REVISION ALLEGEE DU PLUI DU CREONNAIS

SYNTHESE DES AVIS PPA
ET DE LEUR PRISE EN COMPTE

COMMUNAUTE DE COMMUNES DU CREONNAIS

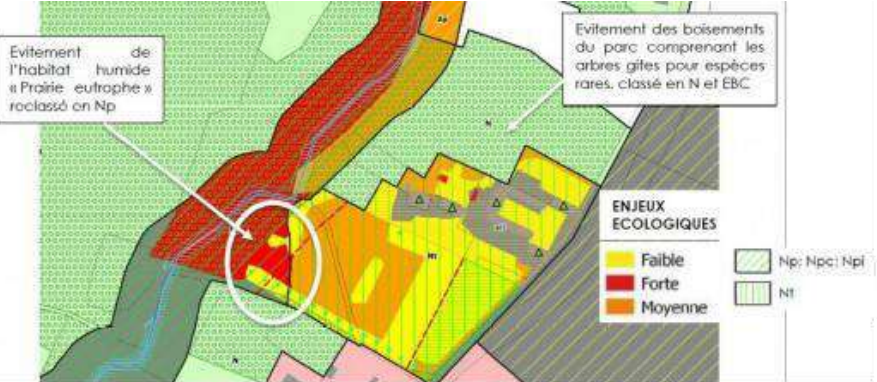
Personnes Publiques	Avis formulé par les Personnes Publiques	Avis du groupe de travail et décisions	Documents modifiés
	<p>La MRAe estime nécessaire, au-delà des questions liées à leur efficacité, de s'assurer au préalable de tout aménagement de l'innocuité des dispositifs d'assainissement autonome vis-à-vis des milieux et en particulier de la zone humide identifiée (besoins de terrassements annoncés par le dossier).</p> <p>En matière de gestion des eaux pluviales, plusieurs dispositions du règlement (écrit et graphique) du secteur Nt visent à limiter l'imperméabilisation des sols :</p> <ul style="list-style-type: none"> • une emprise au sol des constructions limitées à 20 % du terrain d'assiette du projet ; • un coefficient d'emprise de pleine terre de 70 % minimum ; • une obligation de réaliser au moins 75 % des places de stationnement en sous-sol (visant également à favoriser leur insertion paysagère) ; • pour les terrains en pente (> à 10%), une implantation des constructions adaptée à la topographie par des terrassements en escalier et non en une seule plateforme, de manière à favoriser l'infiltration naturelle des eaux pluviales sur la parcelle, <p>La MRAe constate une incidence potentielle forte des travaux de terrassement et de génie civil liés notamment à la réalisation de parkings souterrains et de constructions en milieu sensible.</p> <p>La MRAe recommande de préciser les incidences attendues de la révision allégée sur le remaniement des sols et les mesures envisagées pour limiter les travaux d'affouillements/excavations, en indiquant notamment un nombre maximal de places de stationnement à réaliser.</p> <p>Il convient en outre de préconiser dans le règlement des techniques de fondation et d'assises de bâtiments permettant de maintenir les fonctions des sols (infiltration et d'épuration des eaux pluviales).</p> <p><u>c - Incidences sur la biodiversité</u></p> <p>Une des incidences potentielles concerne la destruction de zone humide (prairie eutrophe) par artificialisation liée à l'aménagement touristique. Afin de pallier toute incidence négative du projet sur les habitats revêtant un enjeu biologique fort, reportés sur la carte du zonage projeté ci-dessous, la prairie humide eutrophe située en partie basse de l'espace prairial est reclassée en secteur Np (Naturel protégé).</p> <p>Une seconde incidence potentielle concerne la destruction de milieux susceptibles d'être fréquentés par des espèces d'intérêt communautaire comme les arbres gîtes présents dans le parc boisé du château. À cet égard, le parc boisé abritant des arbres gîtes pour plusieurs espèces rares et des gîtes reptiles est reclassé en zone N et en espace boisé classé (EBC) à protéger.</p>	<p>Un protocole de couplage du dispositif d'assainissement autonome avec un bac à roselière en sortie des effluents traités, connecté à la zone humide, afin d'une part de soutenir le niveau hydraulique de la zone humide et d'améliorer le rendement épuratoire grâce aux plantes phyto-épuratrices ;</p> <p>Afin de limiter les incidences des travaux en phase chantier, il est proposé de joindre un cahier de recommandations sur les modalités de conduite du chantier à travers :</p> <ul style="list-style-type: none"> • <u>Un calendrier</u> préférentiel d'intervention, à savoir entre la fin de l'été et la Toussaint, au moment du cycle hydrologique des plus basses eaux afin de limiter les départs vers le milieu naturel ; • <u>Un cahier des charges</u> pour l'intervention des entreprises (zone de circulation des engins, zone déshuileur, boudins délimitant une zone de protection ..) <p>Concernant la limitation du nombre de places de stationnement, un ratio déjà est fixé dans le règlement d'urbanisme, à savoir 1 place par chambre ou unité d'hébergement, soit 50 places maximum et 75% (soit 38 places) à aménager en sous-sol.</p>	<p>et de Programmation</p> <p>Orientation d'Aménagement et de Programmation</p>

Personnes Publiques	Avis formulé par les Personnes Publiques	Avis du groupe de travail et décisions	Documents modifiés
	 <p>La trame verte le long du ruisseau de Canadonne est maintenue en secteur Np et zonée en EBC (Espace Boisé Classé), à l'occasion de la révision. En secteur Nt, un recul des constructions de 25 m est prévu conformément aux attendus du SCoT de l'aire métropolitaine bordelaise relatifs à la prise en compte de la Trame Verte et Bleue (DOO Prescription C1 « <i>consolider la trame verte associée aux coteaux et vallons de l'Entre-Deux-Mers</i> »).</p> <p>La MRAe demande de confirmer le périmètre de la zone humide et de préciser le zonage présenté en fonction d'investigations complémentaires nécessaires pour garantir la protection de cet enjeu.</p> <p><u>d-Incidences sur Natura 2000</u></p> <p>Le site d'étude étant éloigné de plus de trois kilomètres des sites Natura 2000 les plus proches et sans connexion biologique directe, le seul site Natura 2000 potentiellement indirectement impacté est celui de la Dordogne à 12 km en aval, désigné pour des enjeux en partie similaires à ceux signalés pour le ruisseau Canadonne (migrateurs amphihalins).</p> <p>Afin de limiter toute incidence en matière de dégradation de la qualité des eaux susceptible d'impacter l'objectif de conservation des habitats d'espèces inféodées aux milieux aquatiques, la révision allégée introduit un secteur Np en espace tampon, un recul des constructions de 25 m, mesures renforcées par le conditionnement de tout projet d'aménagement à l'approbation du projet d'assainissement par le SPANC.</p> <p>La MRAe considère que l'absence de risque d'impact direct ou indirect des travaux de terrassement liés à la réalisation des parkings, ainsi que ceux liés aux dispositifs d'assainissement (eaux pluviales et eaux usées) demande à être confirmée dans le cadre de l'évaluation des incidences potentielles sur le réseau Natura 2000. Le rapport devrait également dans ce cadre rendre compte de l'ensemble des pressions éventuelles s'exerçant sur le réseau Natura 2000 (effets cumulés potentiels) à l'échelle du PLUi.</p>	<p>Le rapport sera complété d'une cartographie de la zone humide à l'échelle 1/500^{ème} sur la base d'un inventaire à bas de points GPS, et de la liste des plantes indicatrices de zone humide.</p> <p>Plusieurs mesures sont proposées en vue de limiter les incidences sur la biodiversité, la zone humide et de façon élargie, le réseau Natura 2000 situé dans un rayon de 3 km autour du projet :</p> <ul style="list-style-type: none"> - Un protocole de couplage du dispositif d'assainissement autonome avec un bac à roselière en sortie des effluents traités, connecté à la zone humide, afin d'une part de soutenir le niveau hydraulique de la zone humide et d'améliorer le rendement épuratoire grâce aux plantes phyto-épuratrices ; - un cahier de recommandations sur les modalités de conduite du chantier à travers : <ul style="list-style-type: none"> • Un calendrier préférentiel d'intervention, à savoir entre la fin de l'été et la Toussaint, au moment du cycle hydrologique des plus basses eaux afin de limiter les départs vers le milieu naturel ; • Un cahier des charges pour l'intervention des entreprises (zone de circulation des engins, zone déshuileur, boudins délimitant une zone de protection ..) 	<p style="text-align: center;">Orientation d'Aménagement et de Programmation</p>

MODIFICATION DE ZONAGE PROPOSÉ À L'ISSUE DE LA RÉUNION D'EXAMEN CONJOINT DU 28/10/2021

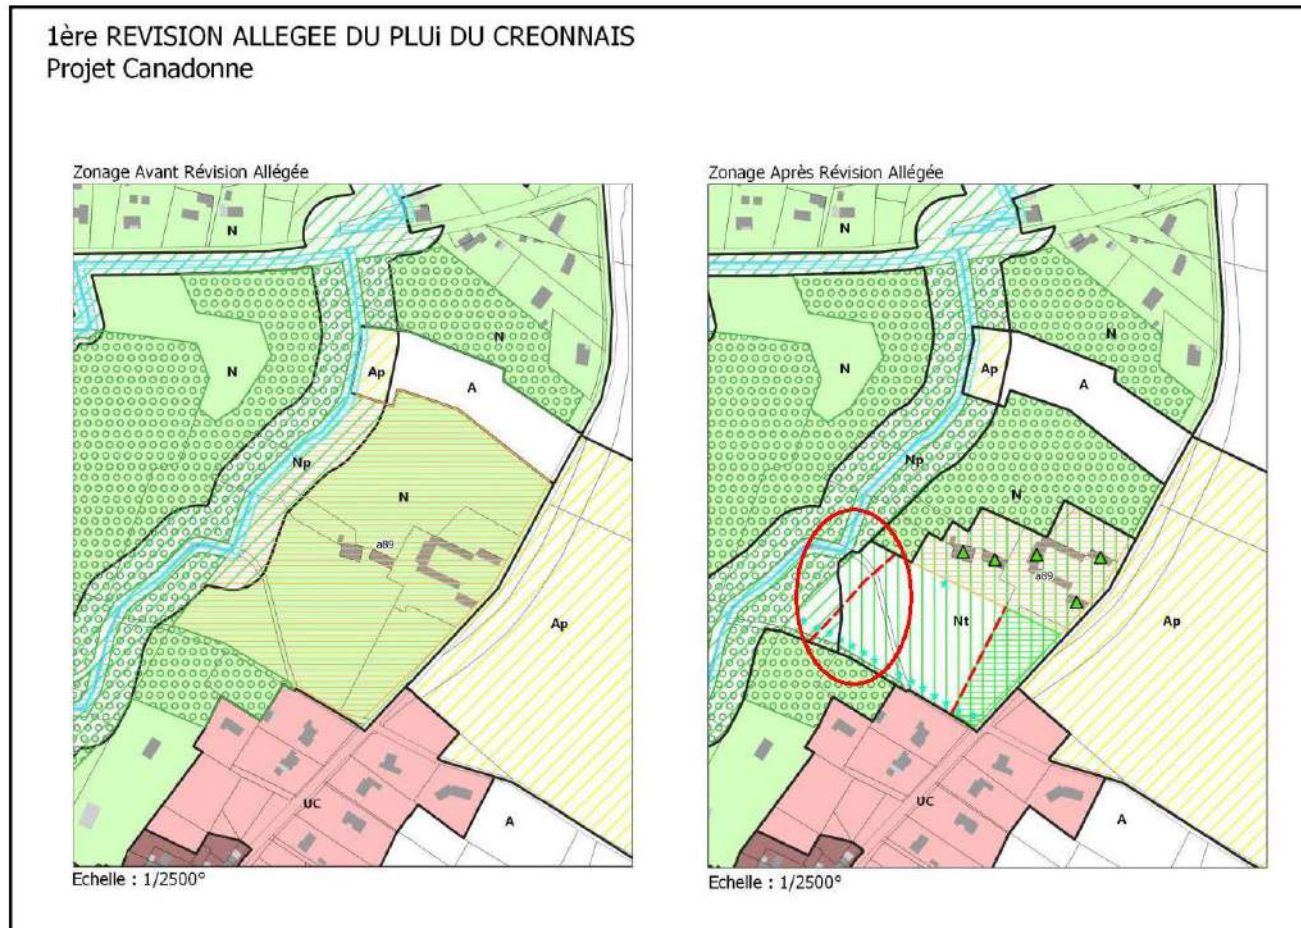
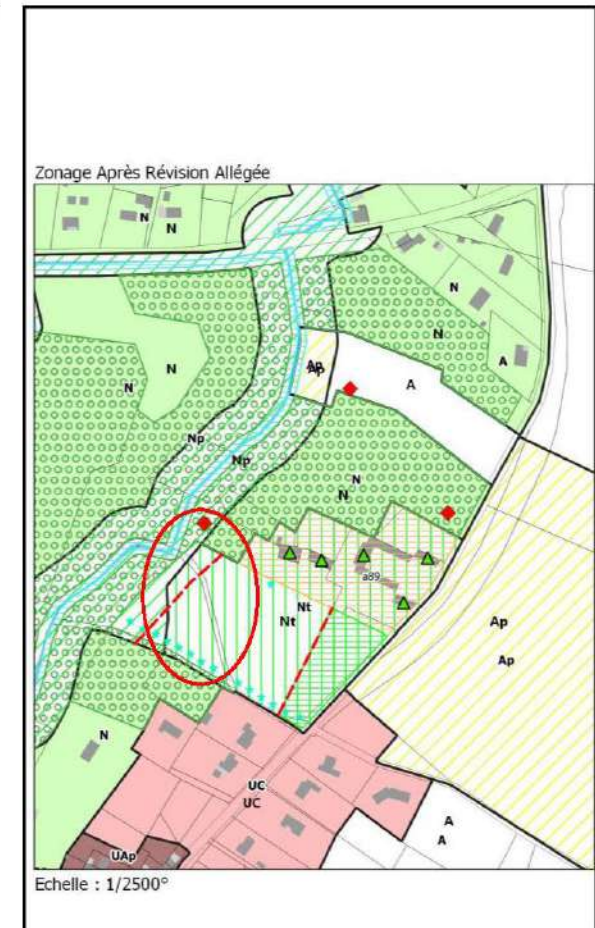
<p><u>DÉBAT ET CONCLUSION</u></p> <p>La CDPENAF prend acte de l'identification de bâtiments pouvant faire l'objet d'un changement de destination. Cette procédure doit consister à transformer, avec ou sans travaux une construction existante en l'une des cinq destinations visées à l'article RI 51-27 du code de l'urbanisme. Elle note aussi dans le dossier qu'aucun bâtiment agricole n'est implanté sur le domaine de Canadonne. Les actes d'urbanisme situés dans un STECAL qui seront déposés pour prendre en compte ces changements de destination ne seront pas soumis à l'avis conforme de la commission en application de l'article LI 51-11 du code de l'urbanisme. .</p> <p>Par ailleurs, la CDPENAF prend acte que l'emprise au sol des constructions est limitée pour ce secteur Nt à 20 % de l'unité foncière. Elle regrette que la superficie des terrains concernés, ou encore de l'emprise au sol des bâtiments existants dans ce secteur, ne soit pas mentionnée pour connaître les réelles possibilités de construction.</p> <p>D'autre part, la commission s'interroge sur la nécessité d'étendre à l'ouest le périmètre de ce nouveau secteur Nt jusqu'aux limites de la rivière où un secteur NP (zone naturelle protégée) avait été mis en place.</p> <p>En conclusion, faute de précisions et de justifications, la CDPENAF estime que le dossier ne permet pas de répondre aux caractéristiques d'un STECAL qui doit rester exceptionnel et qui, par définition, doit être de taille et de capacité d'accueil limitées.</p> <p><u>RÉSULTATS DU VOTE</u></p> <p>. 14 voix pour l'AVIS DÉFAVORABLE au titre de l'article L151-13 du code de l'urbanisme, 0 voix contre, 0 abstention.</p>	<p>Le stecal Nt s'étend sur 2,59 ha, soit sur la base d'une emprise au sol des constructions de 20%, autorise une emprise au sol de 5 180 m2.</p> <p>La délimitation du secteur Nt s'est appuyée sur une analyse de la sensibilité biologique des terrains, qui a cet endroit apparaissent à la limite d'un enjeu fort et un enjeu faible : afin d'assurer une meilleure prise en compte des enjeux biologiques, il est proposé de reculer de 10 m la limite du secteur Nt au bénéfice du secteur Np.</p>	<p>Rapport de présentation</p> <p>Zonage</p>

ZONAGE PROPOSE DANS LE CADRE DE LA REVISION ALLEGEE ARRETEE ET SOUMISE A AVIS

PROPOSITION DE MODIFICATION DU
ZONAGE SUITE A EXAMEN CONJOINT DU 28/10/21
